Avis de la Mission régionale d'autorité environnementale de la région Nouvelle-Aquitaine sur le projet de parc éolien Puy Lacquois sur la commune de Puy-du-Lac (17)

n°MRAe 2020APNA49

dossier P-2020-9591 et 9592

Variante retenue du projet éolien (extrait de l'étude d'impact p 179)

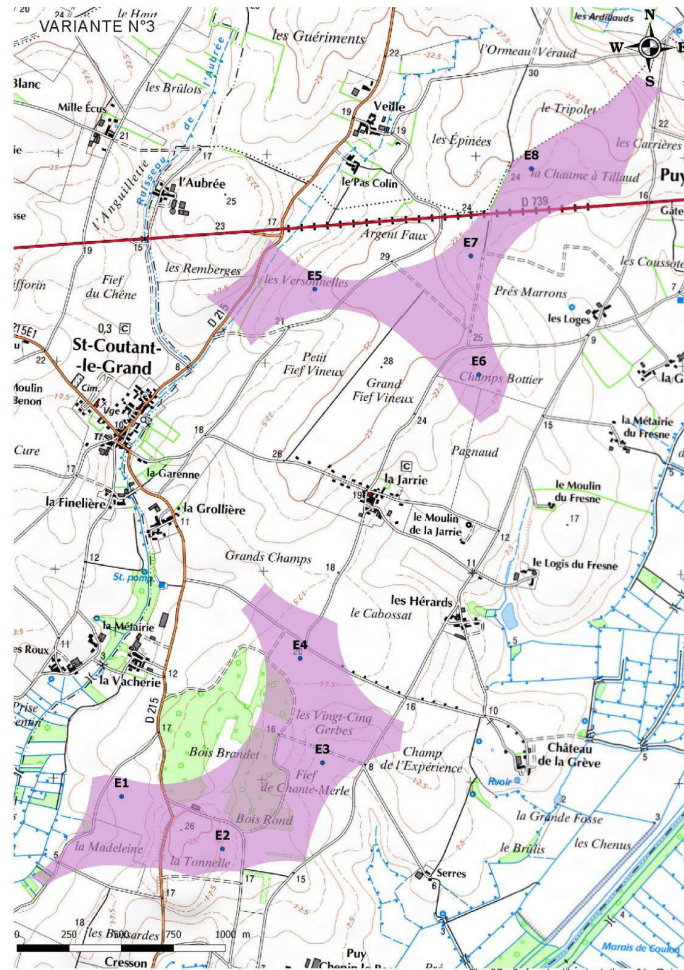
La MRAe relève toutefois que les études variantes d'implantation des éoliennes dans le site retenu ne constituent pas une recherche des solutions alternatives au choix du site d'implantation du projet, ce qui traduit une absence de mise en œuvre de la séquence ERC qui fonde l'évaluation environnementale.

Effets cumulés du projet avec les autres parcs éoliens (extrait de l'étude d'impact page 29)

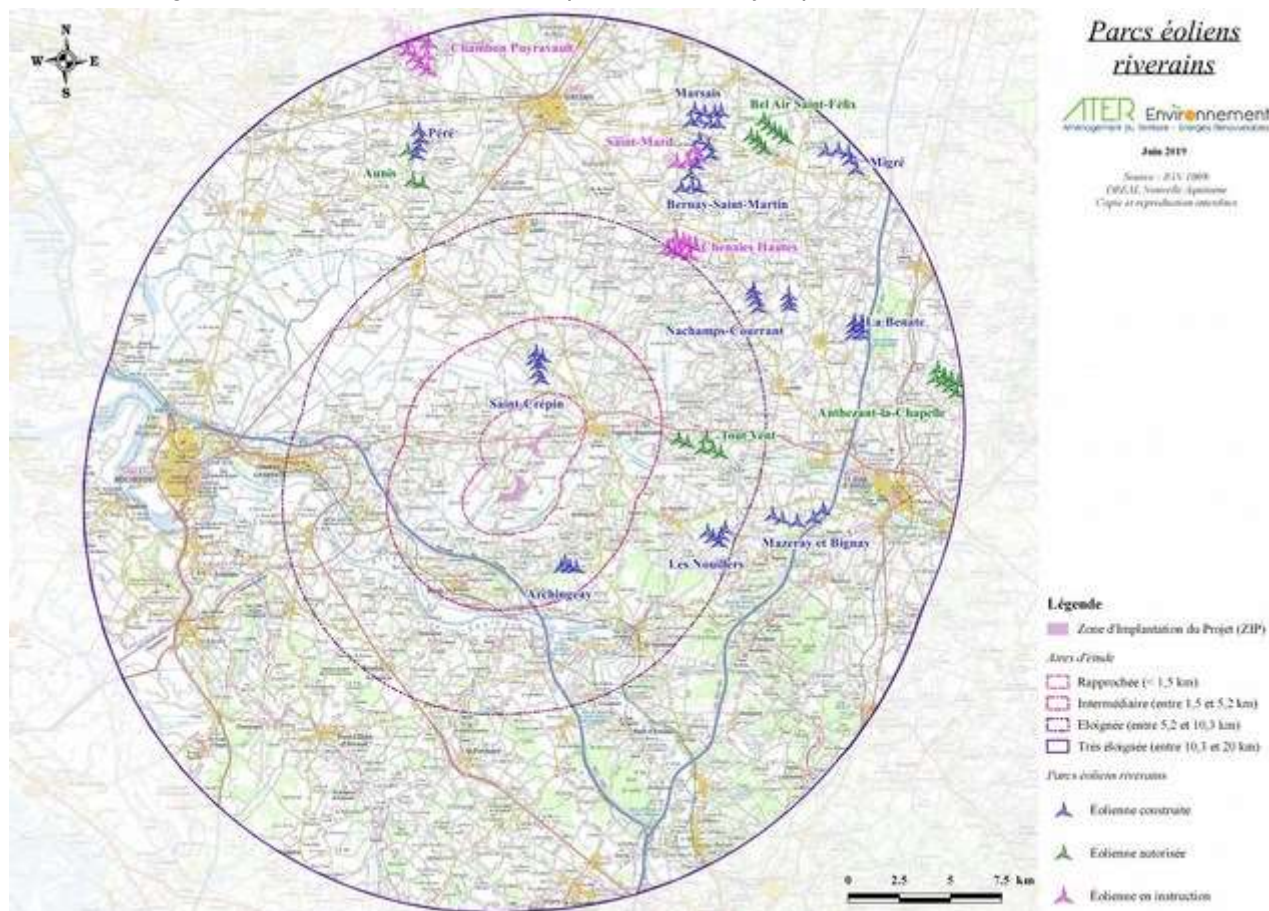
L'analyse du porteur de projet sur les effets cumulés reste assez superficielle, dans un contexte où la présence d'autres parcs éoliens justifieraient une approche plus détaillée, tant pour le milieu naturel (impact sur les corridors de déplacement) que pour le milieu humain (bruit et paysage). De plus, elle ne présente pas de méthodologie concernant sa réalisation, ce qui affaiblit l'analyse présentée et donc ses conclusions.

La Mission Régionale d'Autorité environnementale considère que l'analyse des effets cumulés devrait être prise en compte dans le raisonnement proposé dans l'étude d'impact pour justifier le site retenu, cette approche étant présentée de façon déconnectée du reste de l'étude d'impact.
